第 12 回 宮崎海岸侵食対策検討委員会資料修正内容

資料 12-I 大炊田地区及び動物園東地区に整備する埋設護岸へのサンドバックの適用について

資料 12-II 侵食対策による効果・影響を評価する手法及び調査結果を踏まえた年次評価(案)について

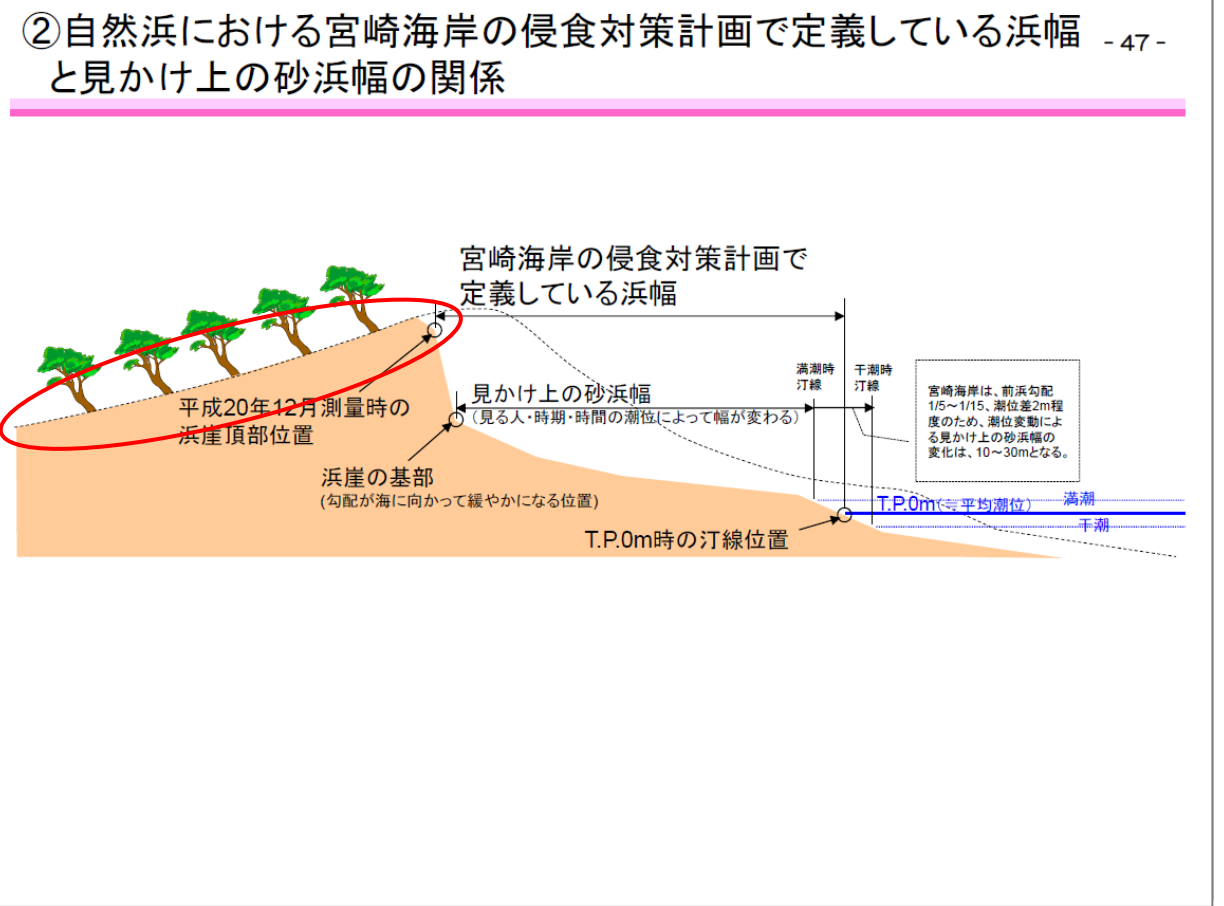
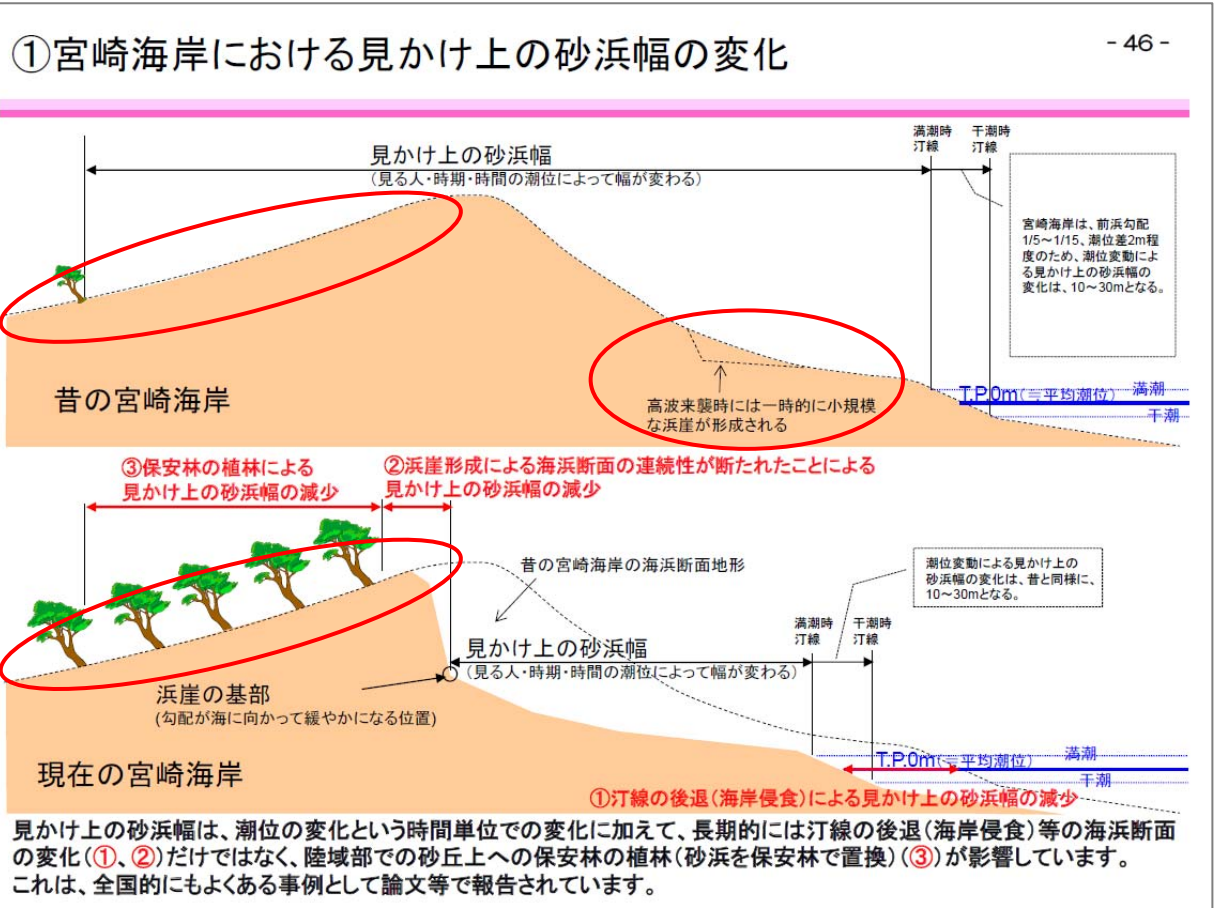
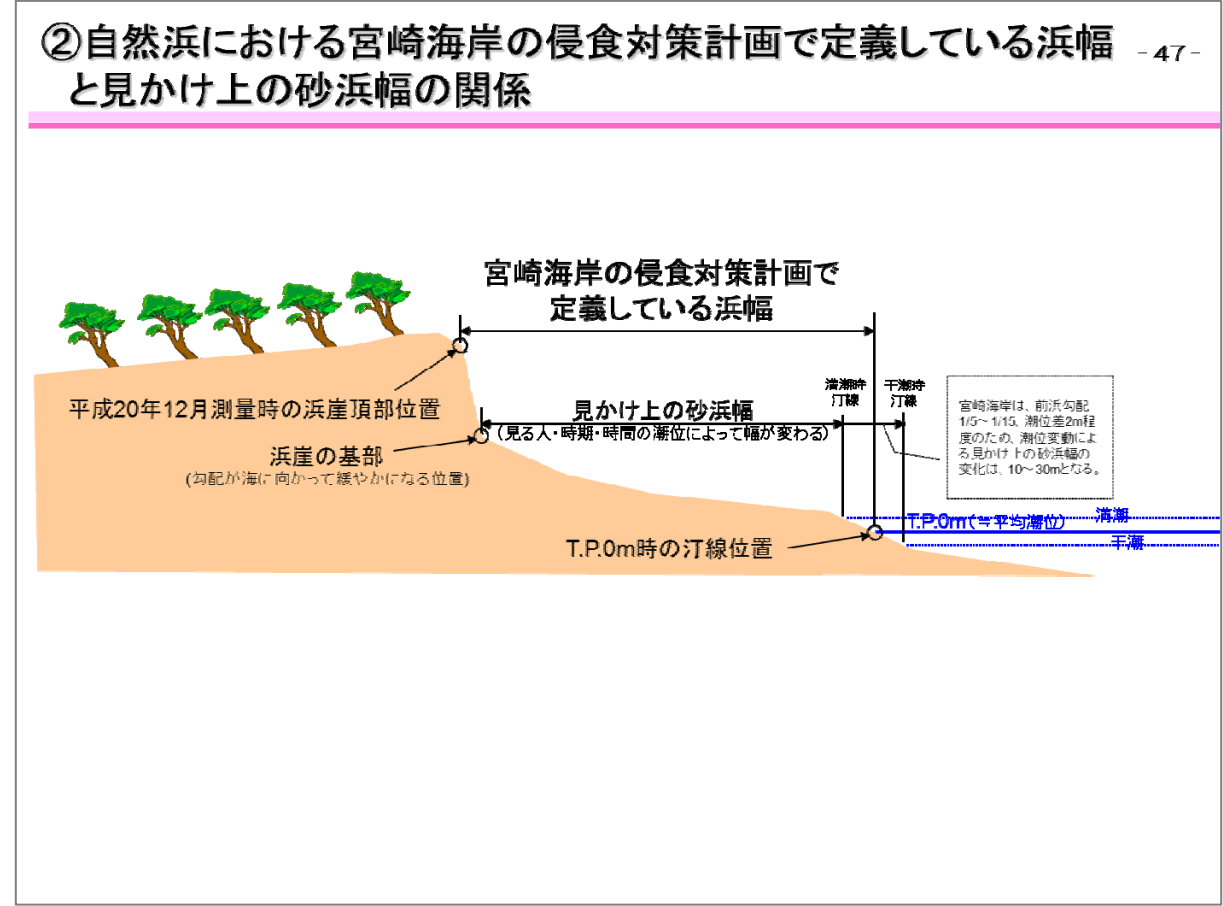
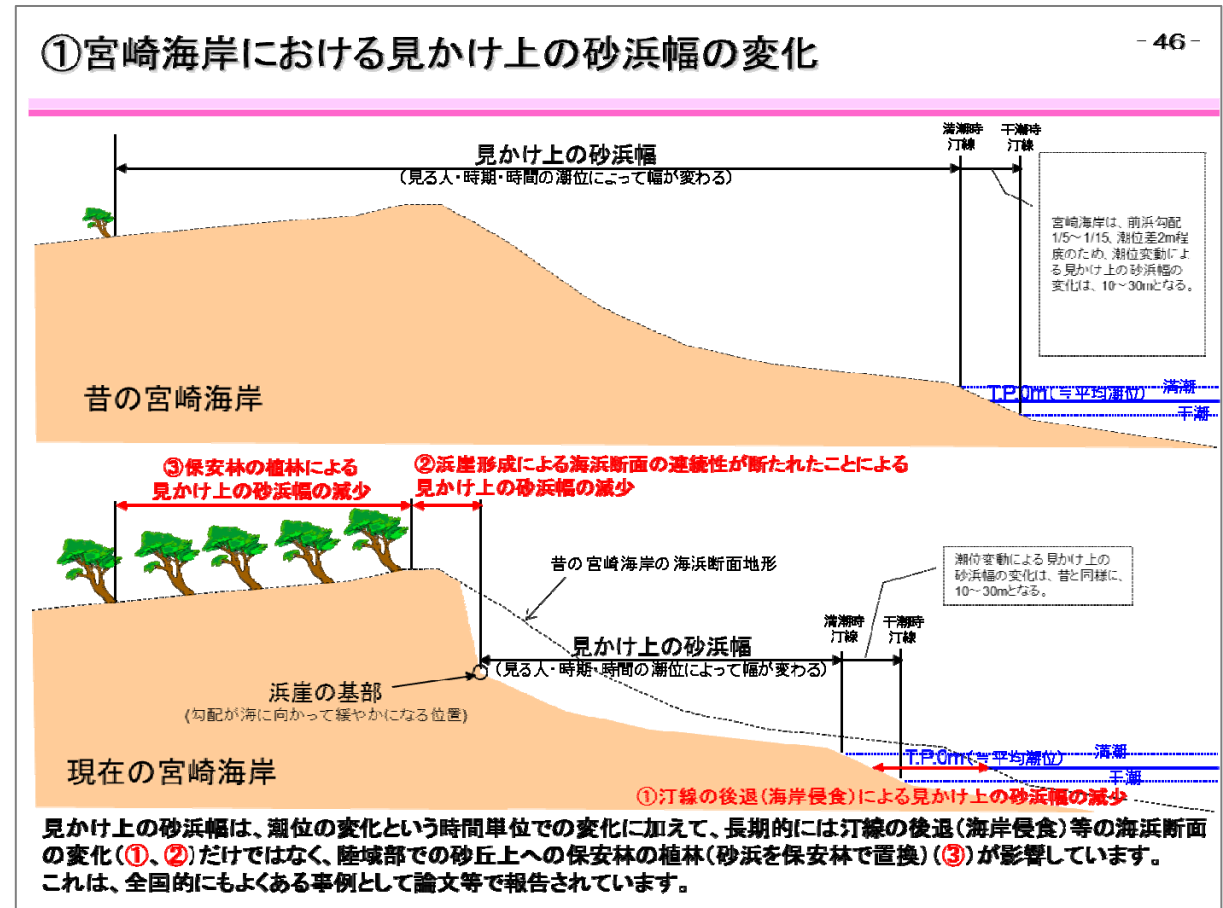
委員：計画検討の前提条件の評価(案)(資料 12-II p37、38)の課題等の欄に、ネダノ瀬の波浪観測データの蓄積が 3 年間であり少ないとの記述がある。それ以外の地点でも波浪観測は行われており、古い観測データは蓄積されているはずだが、このような他の観測地点のデータとの関連性を検討し、活用することはできないか。ネダノ瀬の観測データのみで検討するのであれば、7~8 年後もデータは 10 年分しか蓄積されず、30 年確率波の検討等にはデータ不足となる。これについてはどのような対応を考えているのか。

事務局：宮崎海岸前面のネダノ瀬の観測データについては、宮崎海岸の計画波との比較のほか、宮崎港沖観測地点や細島港観測地点の波浪データとの比較も実施している。一方、宮崎海岸前面の波浪観測はネダノ瀬観測地点のみであり、この地点でのデータの蓄積は 3 年間であることから、そのことに特化した記述にしていた。誤解を招かないように評価票の記述を修正する。

(3) 第2回効果検証分科会の検討結果		- 37 -
3)平成24年度の調査結果を踏まえた年次評価(案) ～「計画検討の前提条件」の評価(案)(1/2)～		
検討対象	計画検討の前提条件（平成23年度）	
事業概要	目的	・計画外力等の妥当性を確認する。
	背景・経緯	・ 宮崎海岸周辺の定点波浪流況連続観測データとしては、青島沖※(観測期間：1990年4月～2003年6月)、宮崎港防波堤沖(観測期間：2004年12月～2011年10月)、ネダノ瀬沖(2010年2月～現在継続中)がある。 ・ 現在観測を継続している定点波浪流況連続観測（ネダノ瀬沖）は、宮崎港防波堤沖観測地点との同時観測により、波浪観測の一定の精度は確認されているが、観測開始からの日が浅いため、3年分しかデータが蓄積 されていない。 ・潮位観測は、宮崎港における観測、データの蓄積が1980年代より継続されている。 ※NOWPHAS宮崎
	実施内容	・定点波浪流況連続観測 ○ネダノ瀬沖観測地点：宮崎海岸一ツ葉有料道路パーキングエリア沖合、水深21m （国土交通省宮崎河川国道事務所→ 2010年2月～ ） ○宮崎港沖観測地点：宮崎港防波堤沖、水深15m（宮崎県→ 2004年12月～2011年10月 (観測終了)） ○ 青島沖観測地点：青島沖、水深29m（港湾局(観測終了)） ・潮位観測 ○宮崎港（国土交通省宮崎港湾・空港整備事務所） ・測量：年4回
計画検討の前提条件の評価	海象・漂砂	・漂砂移動の将来予測に用いる指標であり、対策を進める上でもっとも重要な計画値の一つであるエネルギー平均波の波向が 計画値よりやや南寄りに卓越 していた。【参考資料 1 p2-1】 今後、計画値と乖離する現象が継続すると、対策に期待している効果が想定通りに発揮されず、対策の変更につながる可能性がある。 ・一方、越波防護の前提条件としている 計画高潮位(T.P.+2.42m)、計画波高(30年確率波11.62m)を越える値は観測されなかった 。【参考資料 1 p1-2, p1-4】 また、年数回波(5.04m：年上位5波平均)は既往の変動の範囲内であり、計画検討の前提条件の変更が必要となるような現象は認められなかった。【参考資料 1 p1-4】

(3) 第2回効果検証分科会の検討結果		- 38 -
3)平成24年度の調査結果を踏まえた年次評価(案) ～「計画検討の前提条件」の評価(案)(2/2)～		
検討対象	計画検討の前提条件（平成23年度）	
効 率 性	・潮位観測は、宮崎港湾・空港湾整備事務所のデータを活用することにより、効率化を図っている。	
課 題	・ 宮崎海岸一ツ葉有料道路パーキングエリア沖合（ネダノ瀬沖）の定点波浪流況連続観測は、観測開始からの時間経過は3年間程度と短く、統計的な信頼度は高くない 。このことから、宮崎海岸の計画検討の前提条件の妥当性を検証していくためには、 他の観測地点(青島沖、宮崎港防波堤沖)の過去の観測データを活用しつつ、ネダノ瀬沖において 引き続き観測を行い、データの蓄積を図る必要がある。	
今後の検討の方向性	・海岸保全施設の設計諸元となる波浪、潮位、将来予測計算の境界条件としている河川流出土砂量、沖合への土砂流出、飛砂については、計画変更が必要となるような兆候が見られなかったが、 データの蓄積が不十分 であることや 土砂動態は解明されていない ことなどを踏まえ、引き続き注視していく必要がある。 ・エネルギー平均波がやや計画値と異なる傾向が確認されたが、 計画変更の必要性は判断できない 。また、それ以外の計画値は既往の変動の範囲内であり、計画検討の前提条件の変更が必要となる現象は認められない。 ・以上のことから「計画検討の前提条件」は継続して使用することができる。	
評価	調査結果を注視し、前提条件の使用を継続
